電源開発株式会社
大間原子力発電所

解放基盤表面位置の設定について

平成16年8月
原子力発電安全審査課

図-4(1) 地質水平断面図(T.P.-14m)

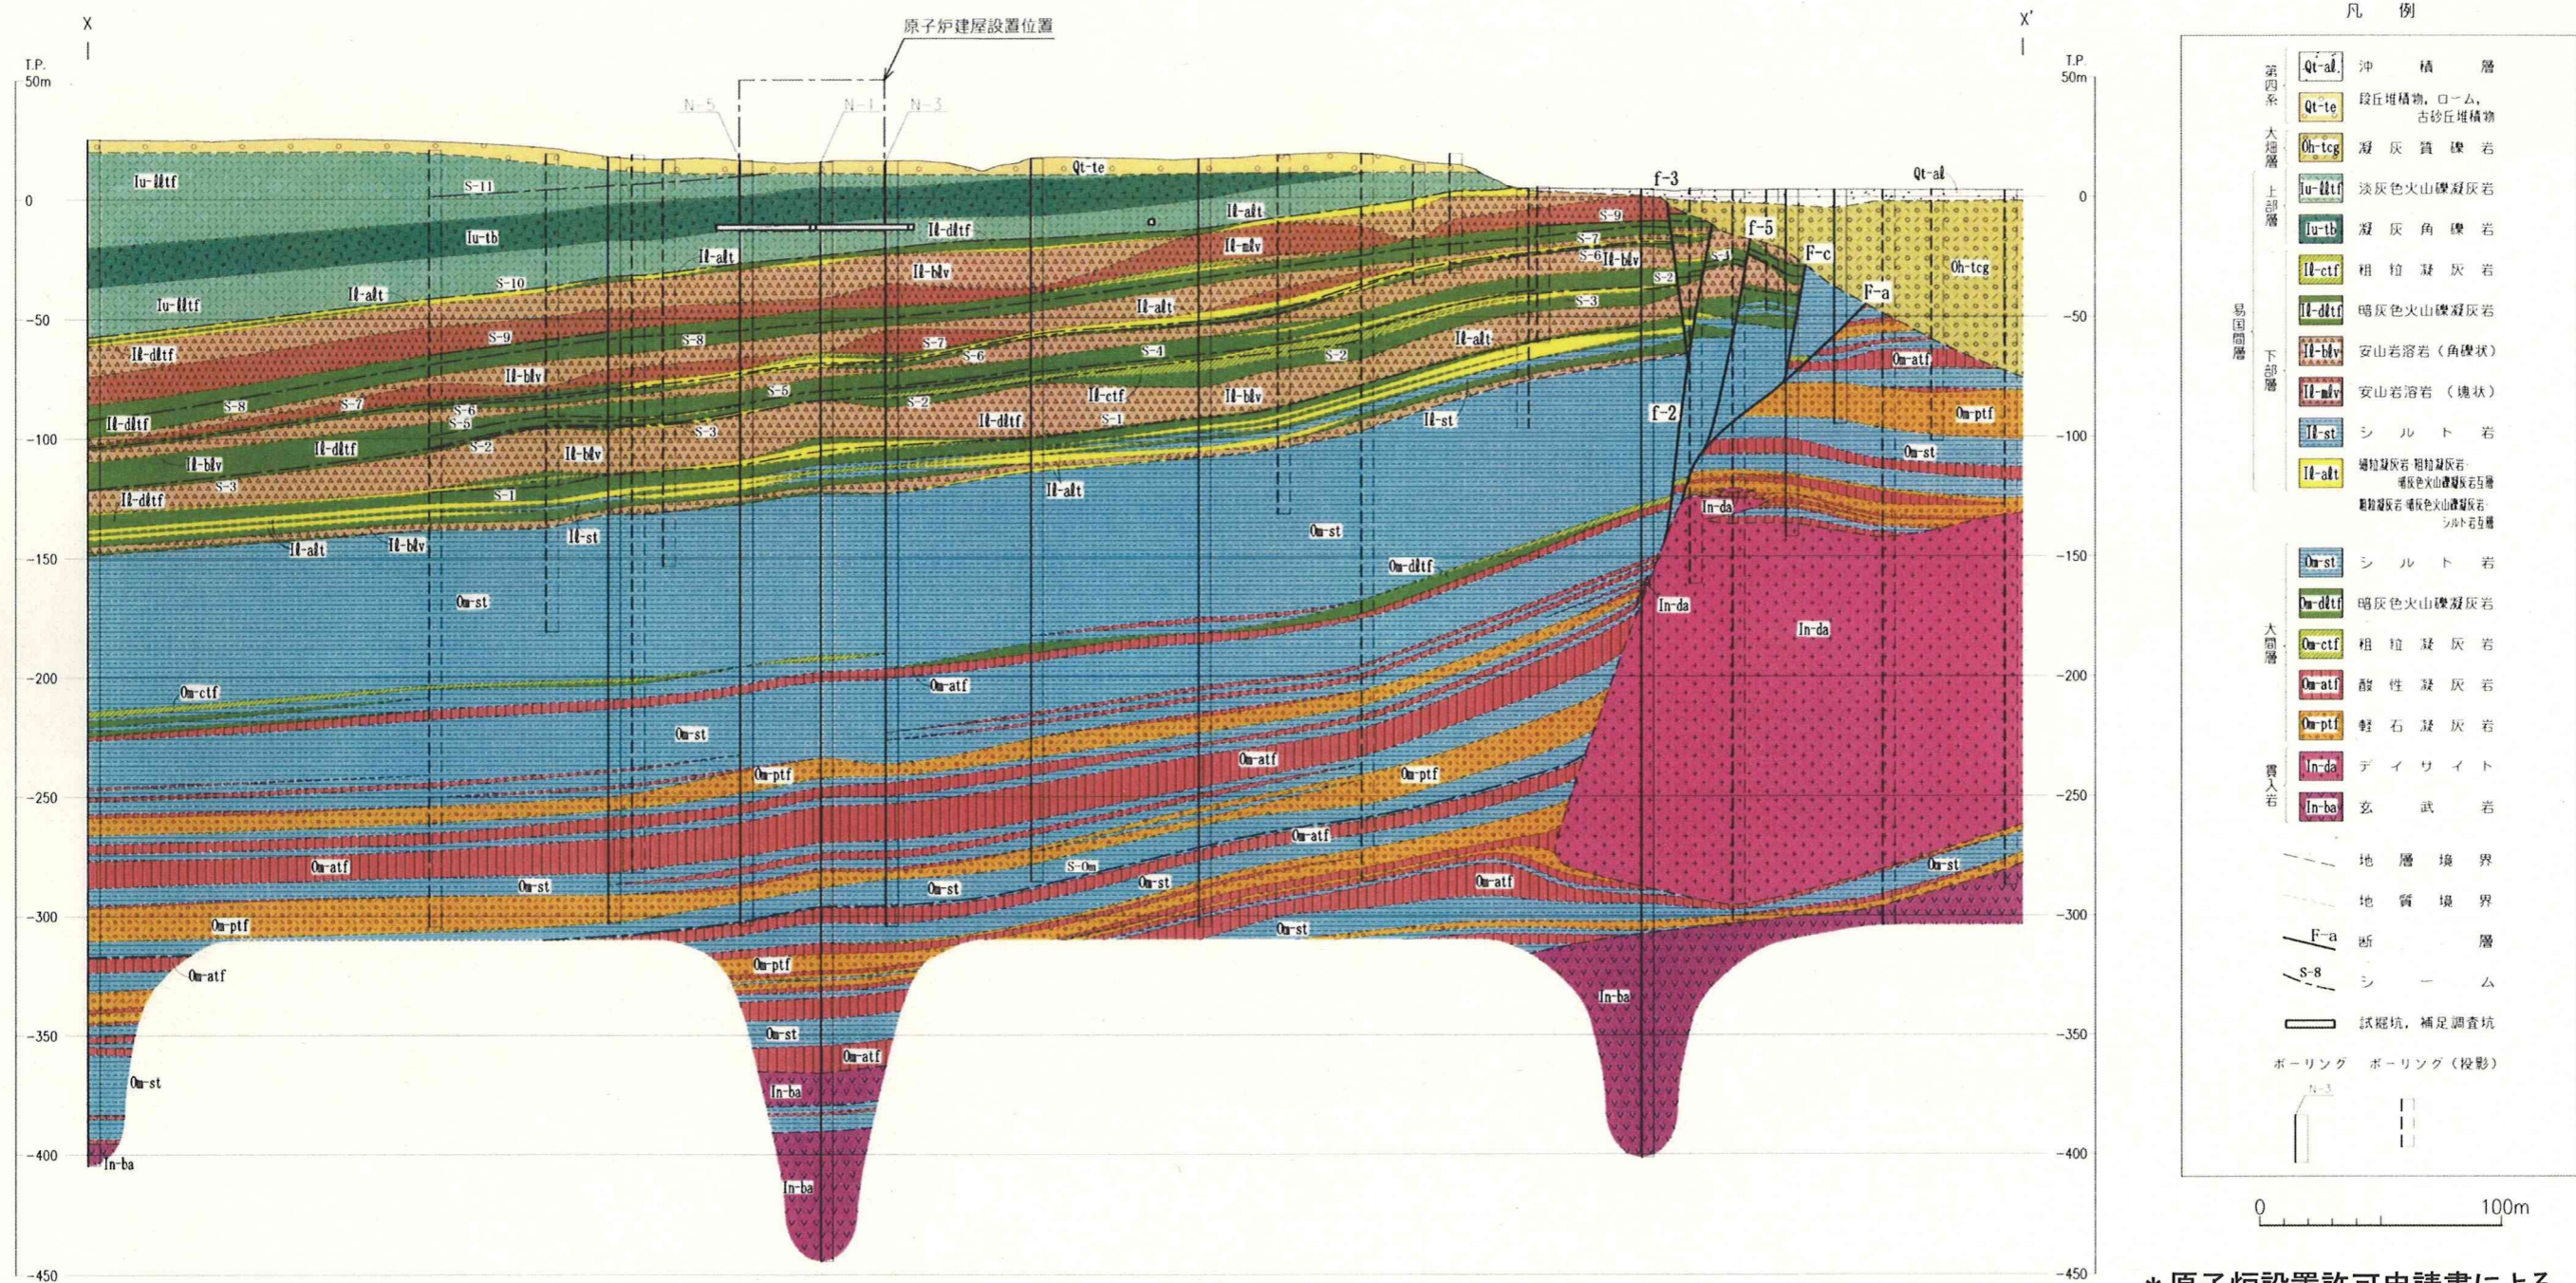
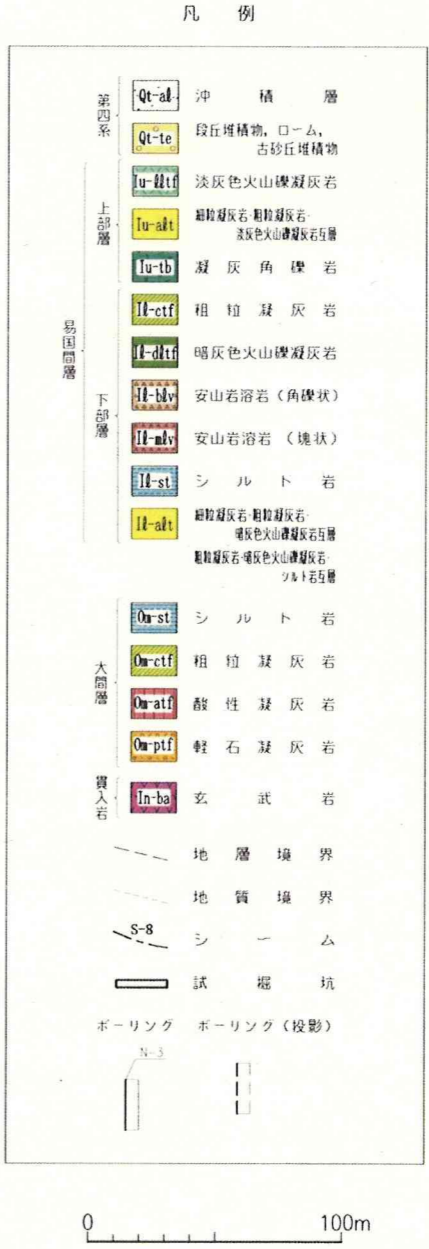
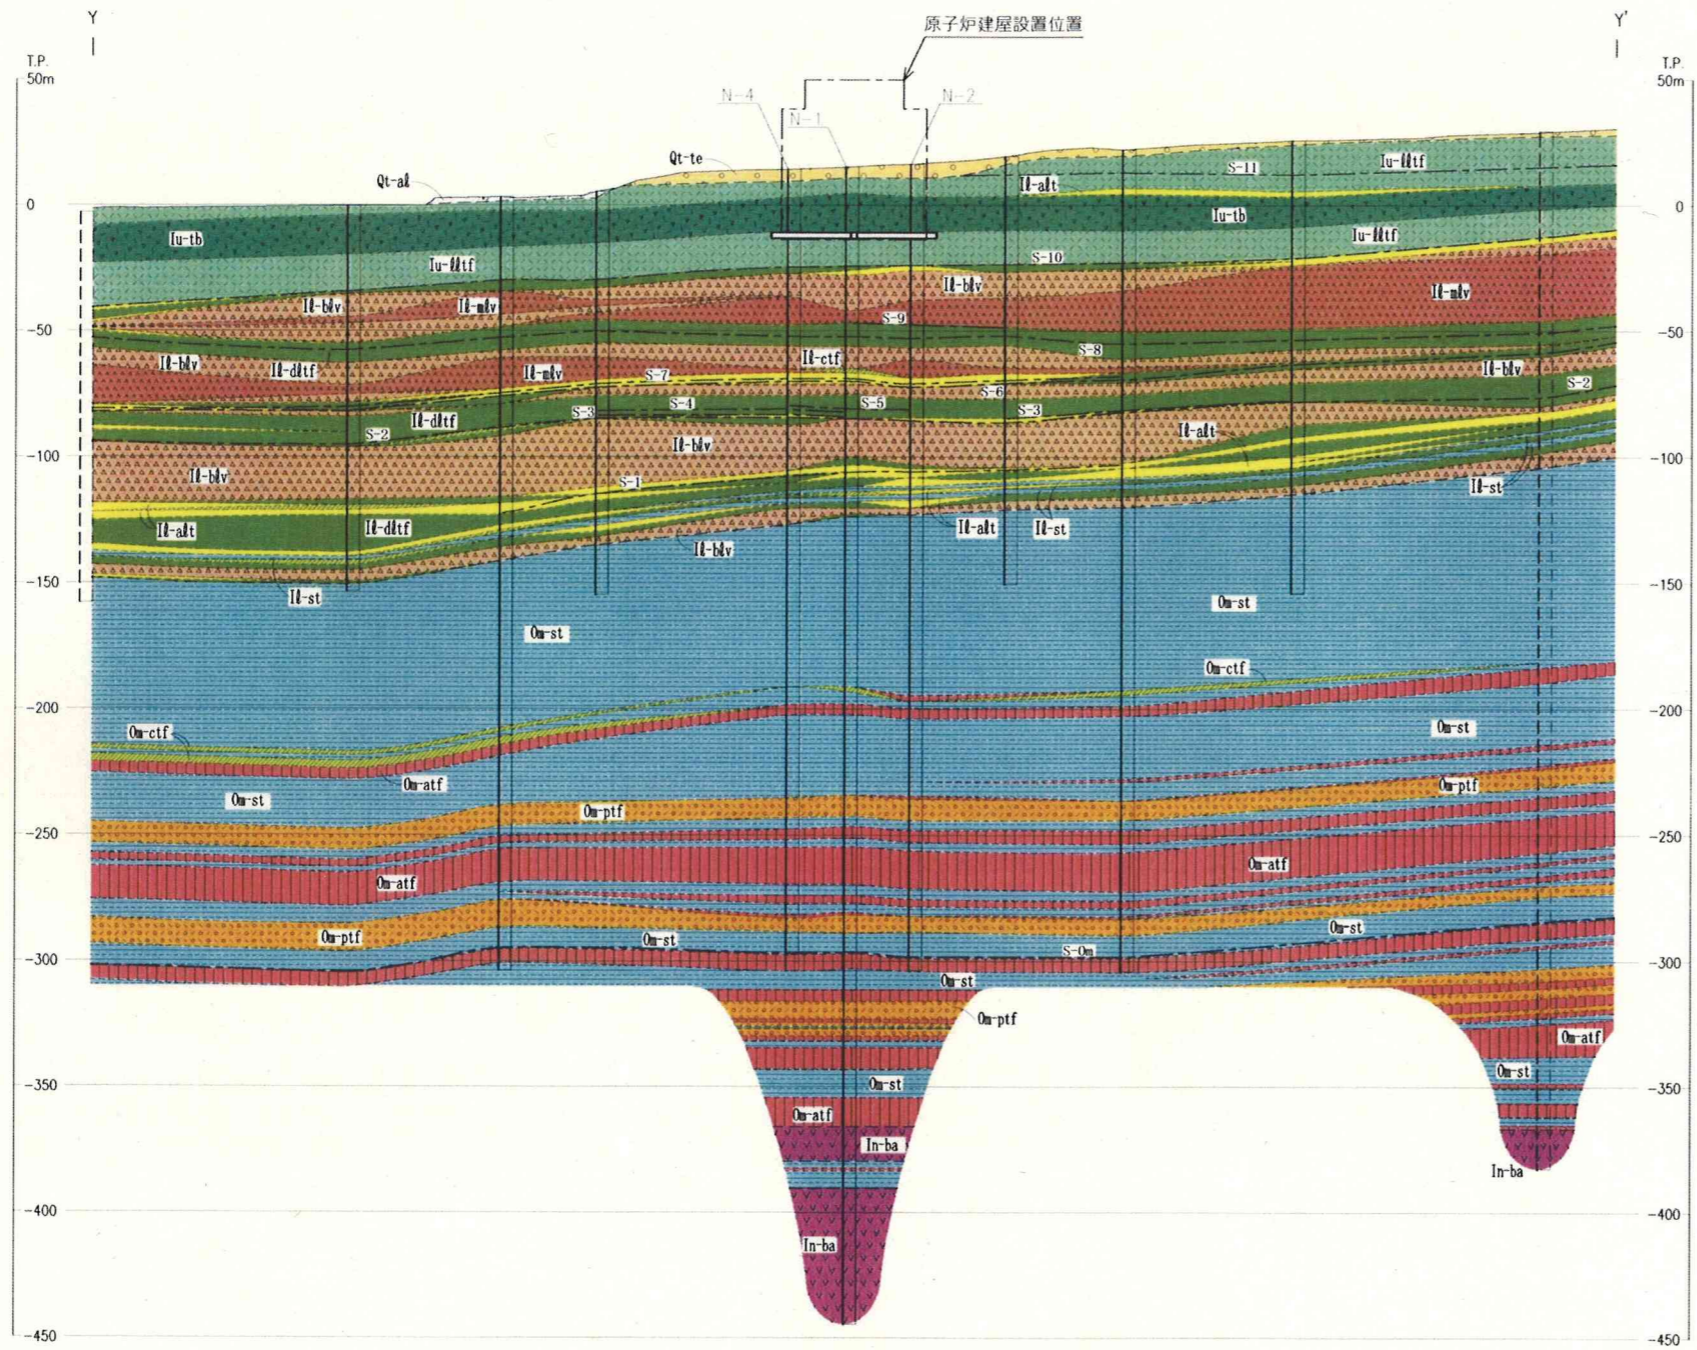
また、解放基盤表面を設定した大間層は、図-3 に示すとおり、敷地近傍において広く分布し、敷地内では図-4 に示すようにボーリング調査により、上位から易国間層、大間層が整合的に重なり、南に緩く傾斜するとしている。

敷地のボーリング調査によれば、図-4 に示すように、敷地北側では厚さ約 150m～約 170m のデイサイトの貫入岩が大間層中に分布している。

図-5 短波長重力異常とデイサイト確認ボーリング

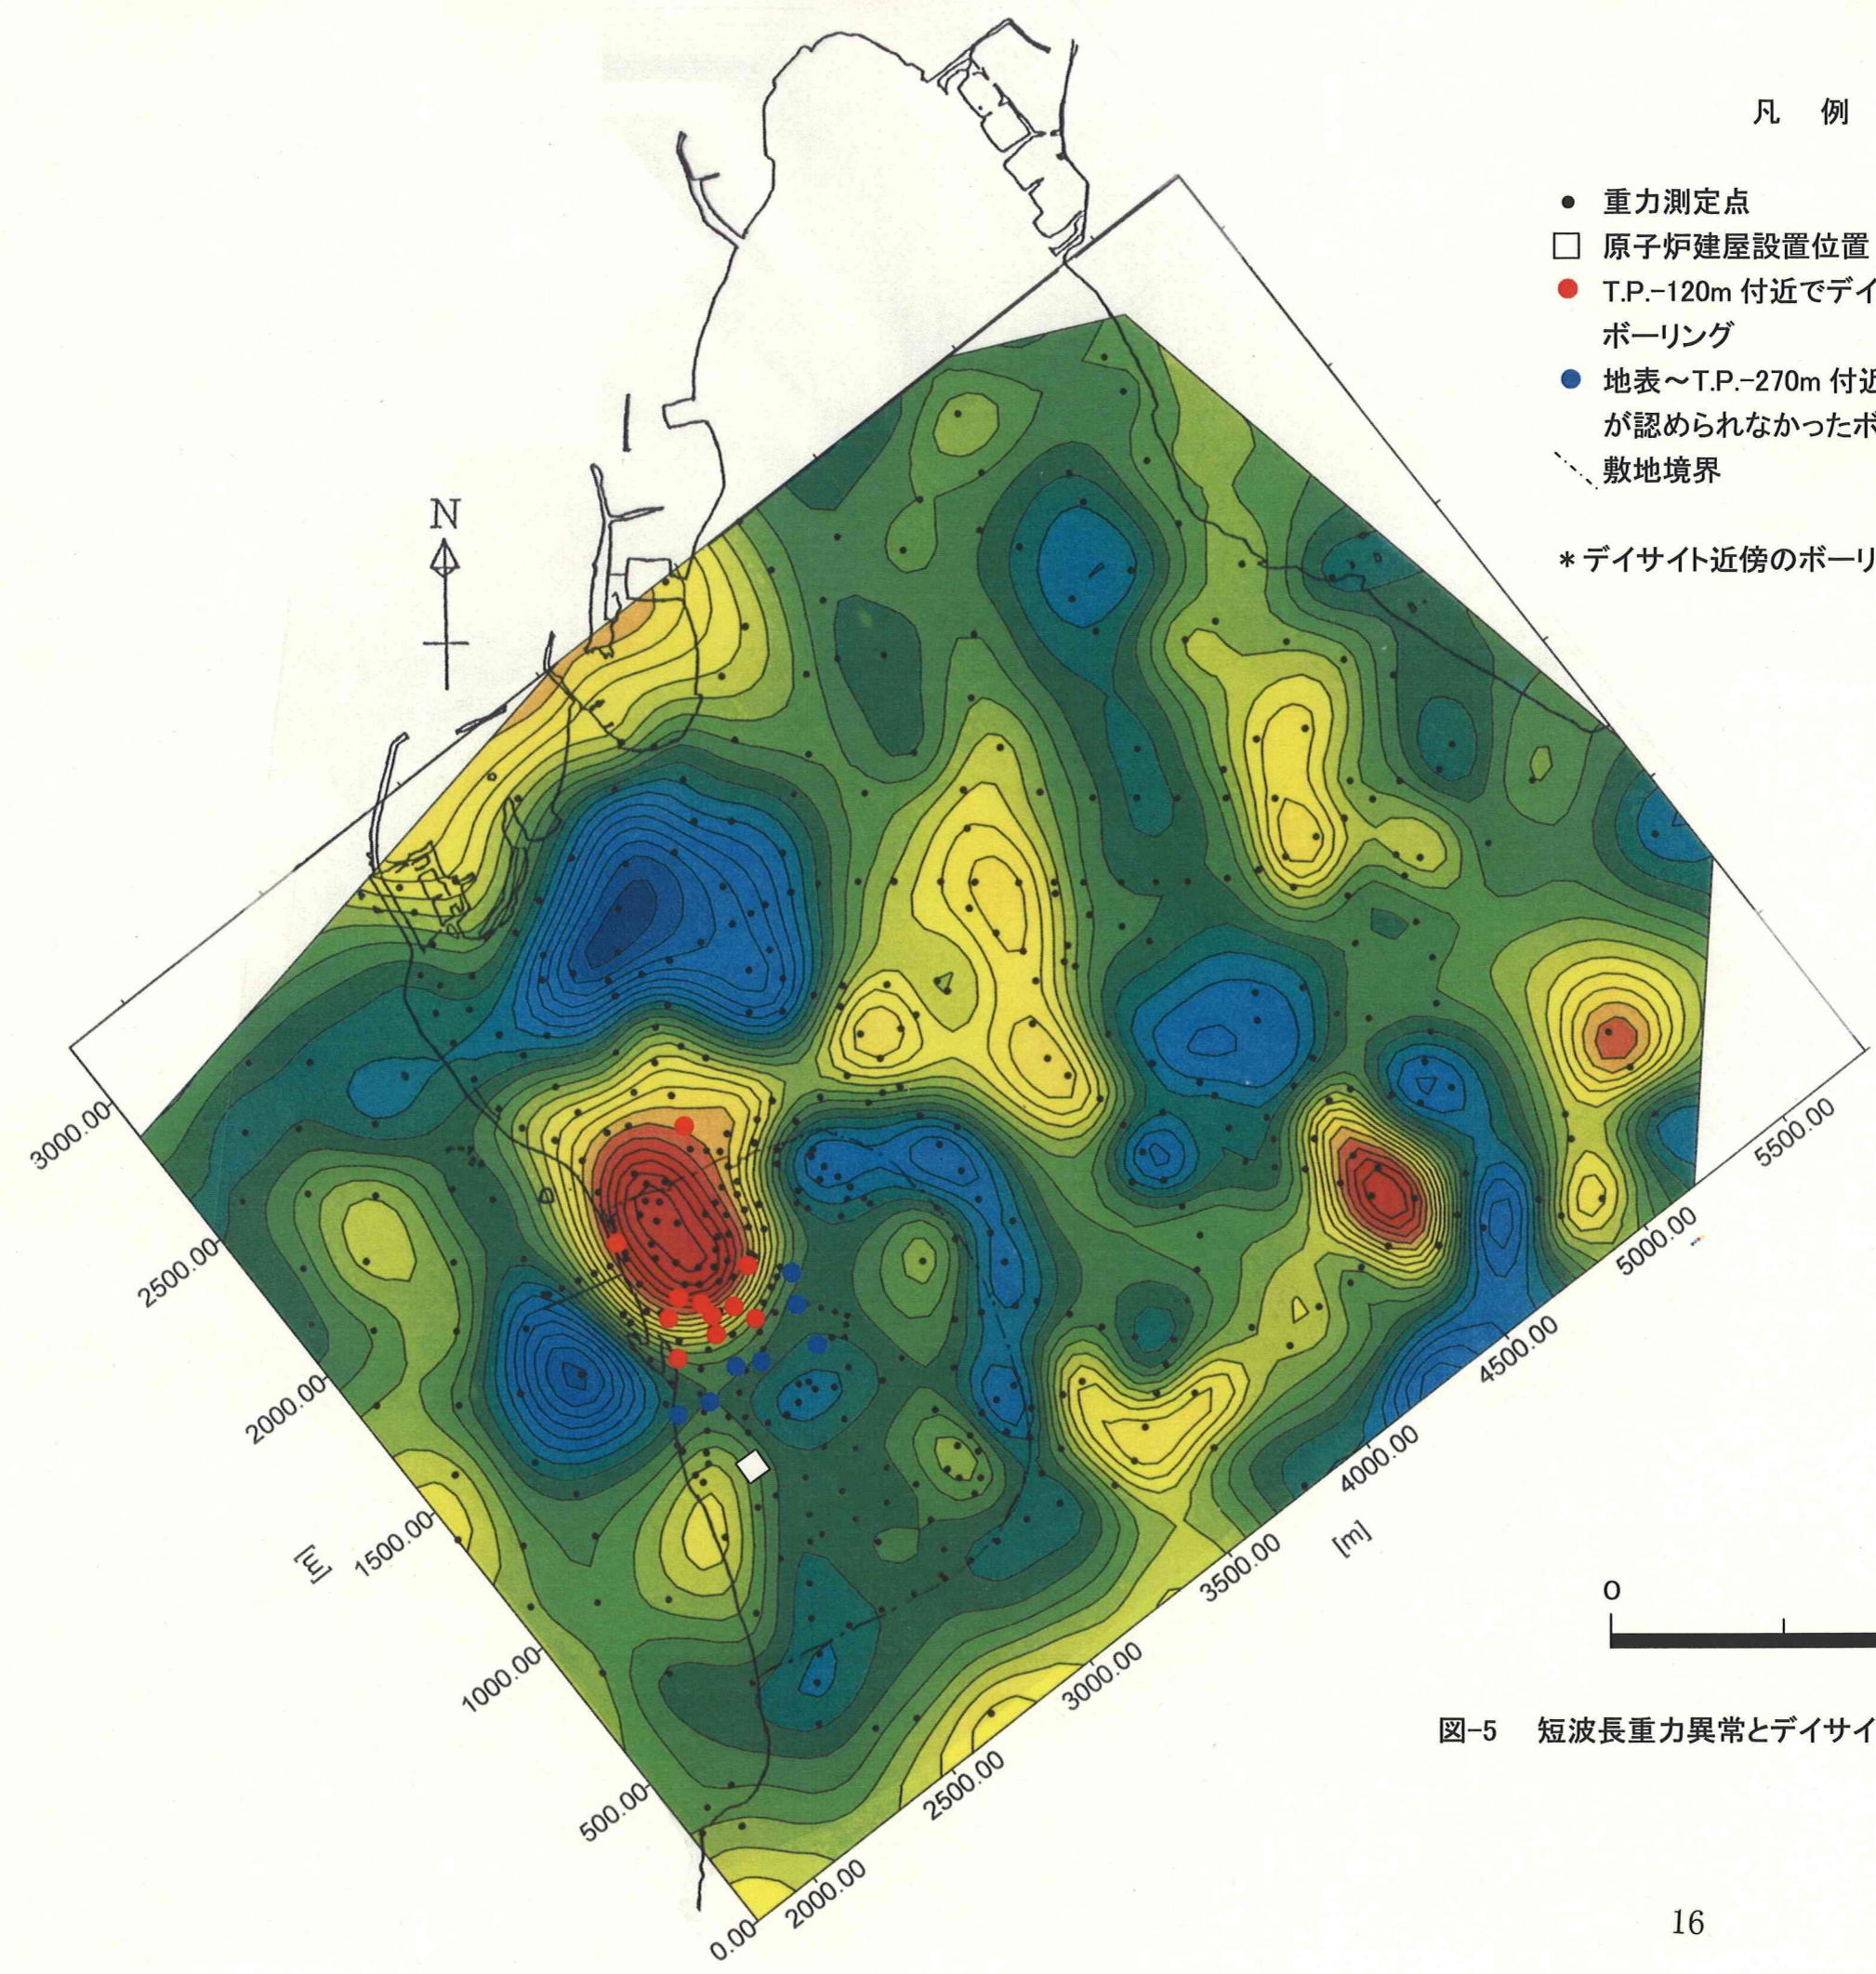
申請者が実施した重力探査によれば、図-5 に示すように敷地北側には周辺に比較して最大 1.2mgal程度重力値の高い高重力異常域が分布し、敷地北側で認められたデイサイトの貫入岩の分布と良い一致を示すとしている。このことから、デイサイトは局所的な分布であるとしている。

図-7 速度応答スペクトルの比較(NS成分, T.P.-207.5m)

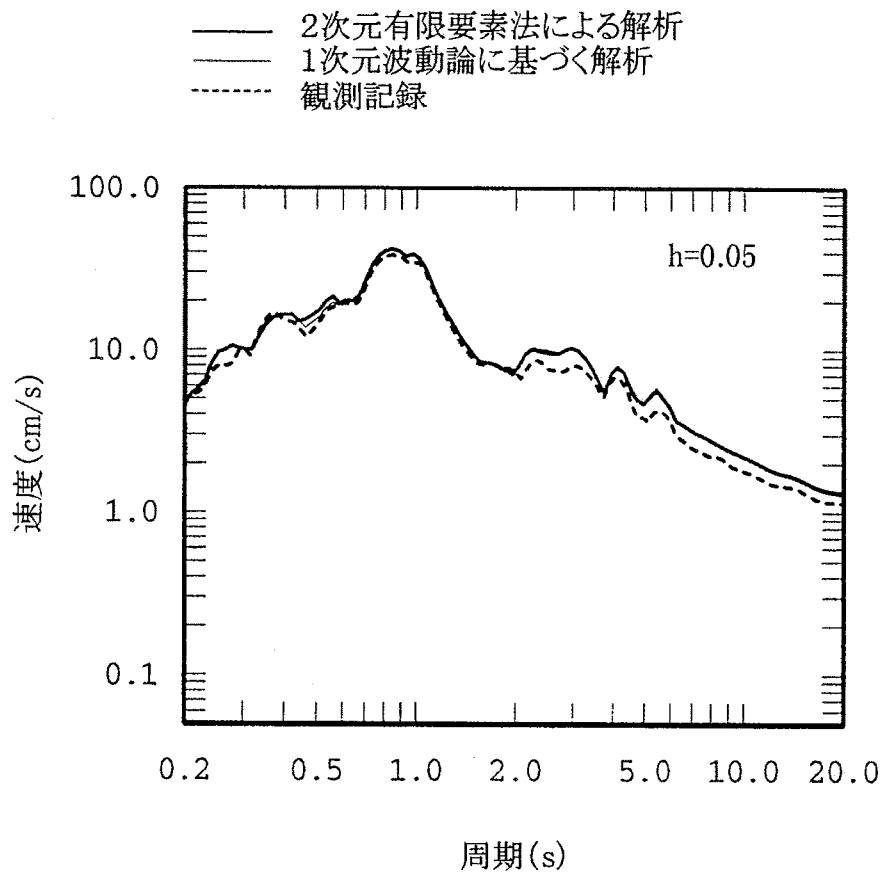
図-7 に 1993 年釧路沖地震の敷地における解放基盤相当位置 (T.P.-207.5m) の観測記録を用いて、2次元有限要素解析及び1次元波動論に基づく解析で求めた解放基盤相当位置での応答スペクトルを、観測記録の応答スペクトルと比較して示す。同図によれば、解放基盤相当位置 (T.P.-207.5m) における2次元有限要素解析による結果

は、1次元波動論に基づく解析の結果とほぼ等しく、観測記録とも良い対応を示している。

このことから、申請者は、敷地北側のデイサイトが大間地点の解放基盤相当位置における観測記録へ与える影響は少なく、1次元波動論を用いることは解析上影響がないとしている。
